再処理事業変更許可申請書の一部補正の概要について

2020 再計発第 101 号により申請する当社再処理事業所再処理事業変更許可申請書の本文及び添付書類の一部補正について、補正概要、補正内容及び補正理由を以下に示す。

- ・考慮する自然現象に「太陽フレア、磁気嵐」を追加。
- ・その他、記載の適正化及び明確化。

別紙 3 : 新規制基準対応再処理事業変更許可申請に係る変更前後対比表

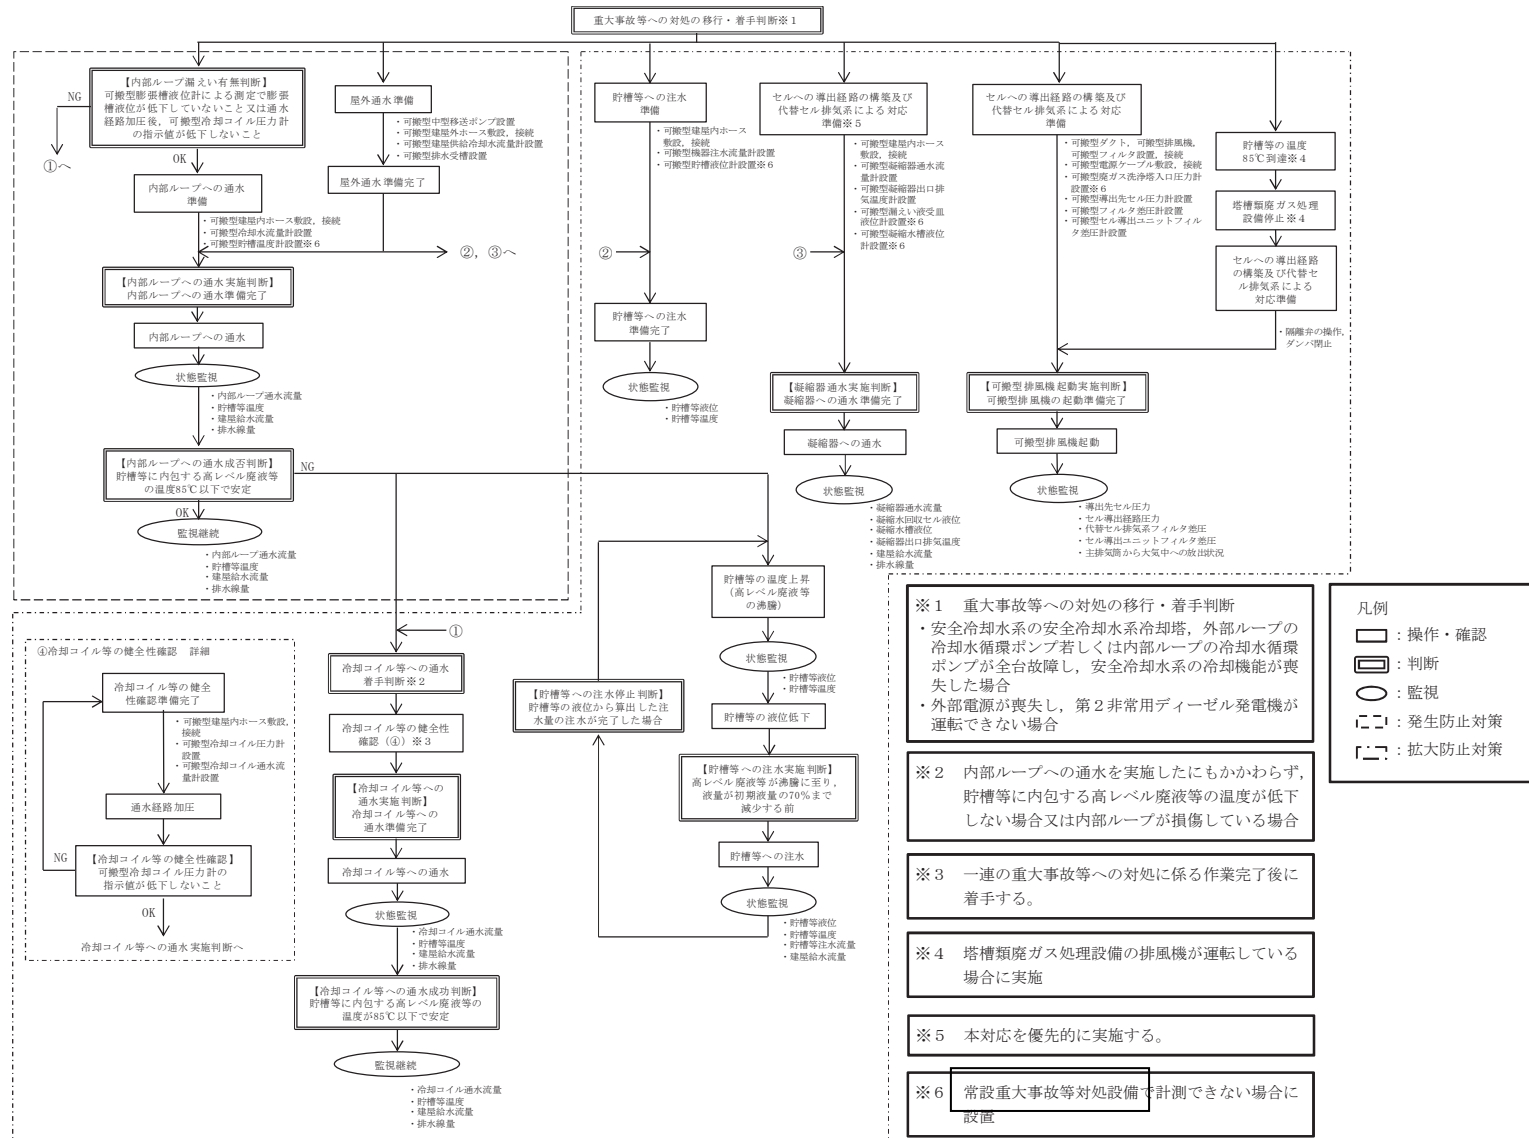
機器グループ	蒸発乾固対象貯槽等	時間 余裕 [時間] A	冷却機能の喪失から 事態が収束する までの時間 [時間] B	沸騰を開始して から乾燥し固化 に至るまでの期間 [時間] C	設定値※1 [-] (B-A)/C																						
ウラン・プルトニウム混合脱硝建屋 内部ループ	硝酸プルトニウム貯槽	19	26.3	4.60×10^1	1.57×10^{-1}																						
	混合槽 A, B	30	26.3	8.54×10^1 ※2	0.0 ※3																						
										誤記修正 (計算式の修正)

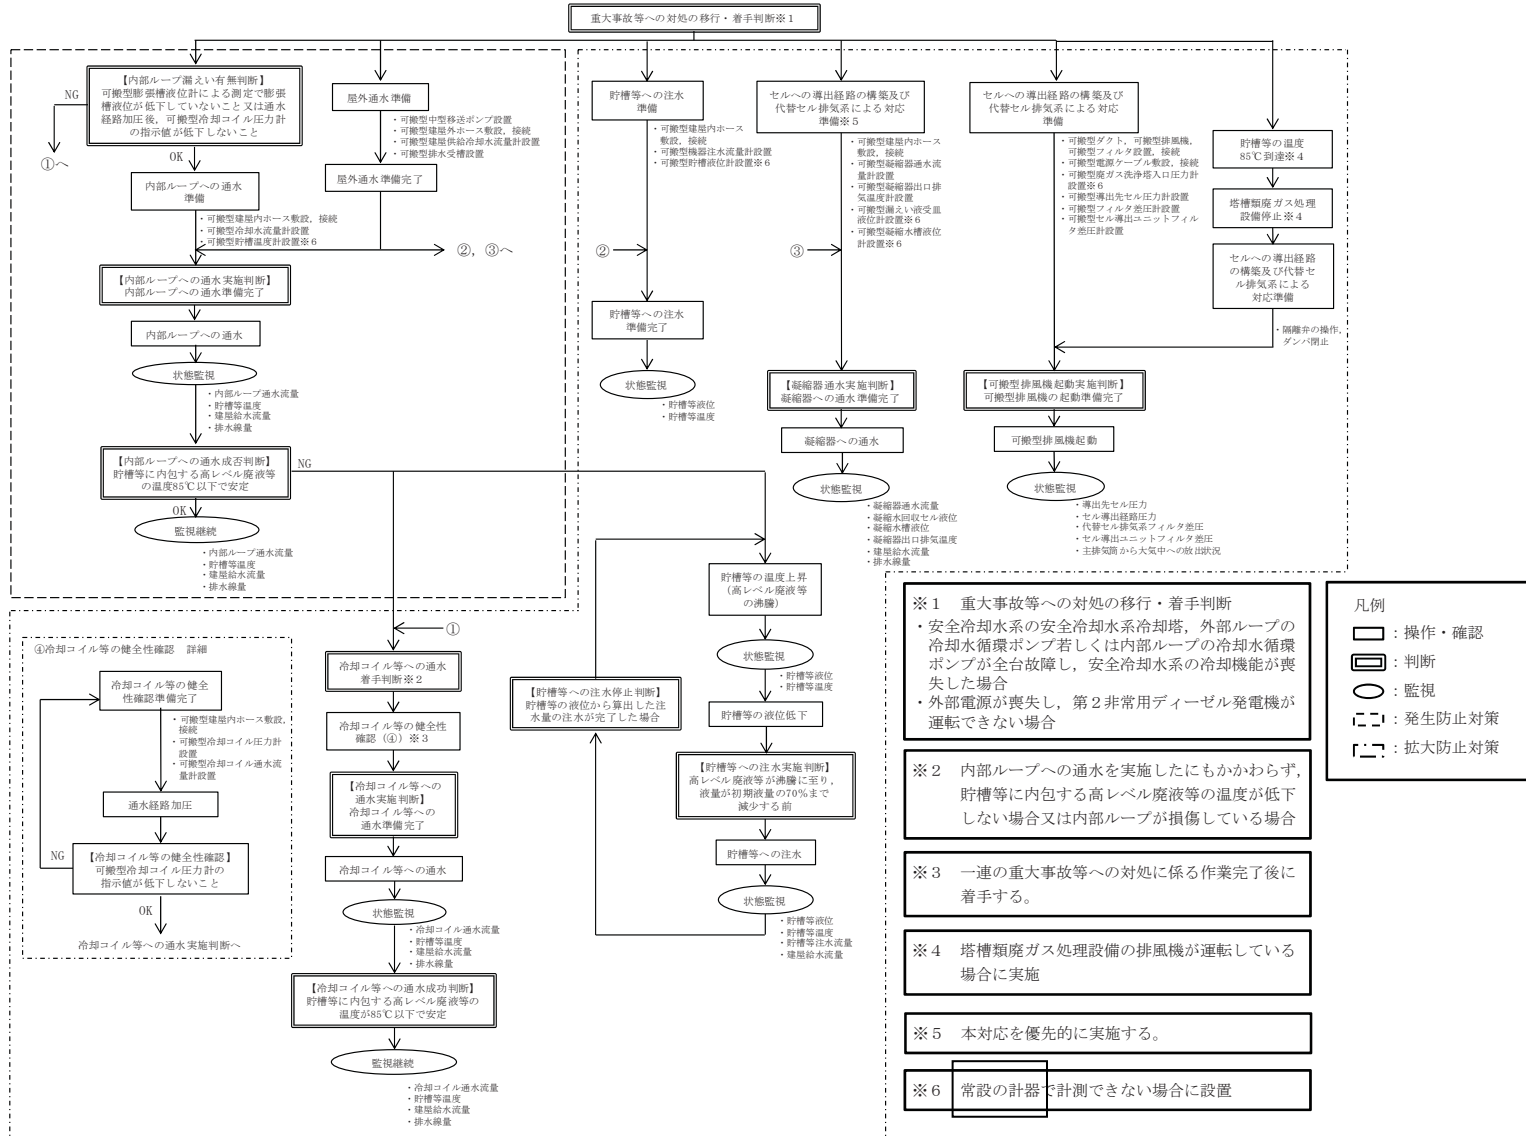
変更前 (令和2年4月28日補正申請)					変更後					備考		
第7.2-33表 貯槽等ごとの設定値 (高レベル廃液ガラス固化建屋)					第7.2-33表 貯槽等ごとの設定値 (高レベル廃液ガラス固化建屋)					誤記修正 (計算式の修正)		
機器グループ	蒸発乾固対象貯槽等	時間 余裕 [時間] A	冷却機能の喪失 から事態が収束 するまでの時間 [時間] B	沸騰を開始して から乾燥し固化 に至るまでの期間 [時間] C	設定値※1 [—] $\frac{(A-B)}{C}$	機器グループ	蒸発乾固対象貯槽等	時間 余裕 [時間] A	冷却機能の喪失 から事態が収束 するまでの時間 [時間] B		沸騰を開始して から乾燥し固化 に至るまでの期間 [時間] C	設定値※1 [—] $\frac{(B-A)}{C}$
高レベル廃液 ガラス固化建屋 内部グループ1	高レベル廃液混合槽A, B 供給液槽A, B 供給槽A, B	23 24 24	37.9 37.9 37.9	1.63×10 ² 1.63×10 ² 1.63×10 ²	9.11×10 ⁻² 8.32×10 ⁻² 8.33×10 ⁻²	高レベル廃液 ガラス固化建屋 内部グループ2	高レベル廃液混合槽A, B 供給液槽A, B 供給槽A, B	23 24 24	37.9 37.9 37.9		1.63×10 ² 1.63×10 ² 1.63×10 ²	9.11×10 ⁻² 8.32×10 ⁻² 8.33×10 ⁻²
高レベル廃液 ガラス固化建屋 内部グループ2	第1高レベル濃縮廃液貯槽	24	34.6	1.83×10 ²	5.47×10 ⁻²	高レベル廃液 ガラス固化建屋 内部グループ3	第1高レベル濃縮廃液貯槽	24	34.6		1.83×10 ²	5.47×10 ⁻²
高レベル廃液 ガラス固化建屋 内部グループ3	第2高レベル濃縮廃液貯槽	24	36.1	1.83×10 ²	6.28×10 ⁻²	高レベル廃液 ガラス固化建屋 内部グループ4	第2高レベル濃縮廃液貯槽	24	36.1		1.83×10 ²	6.28×10 ⁻²
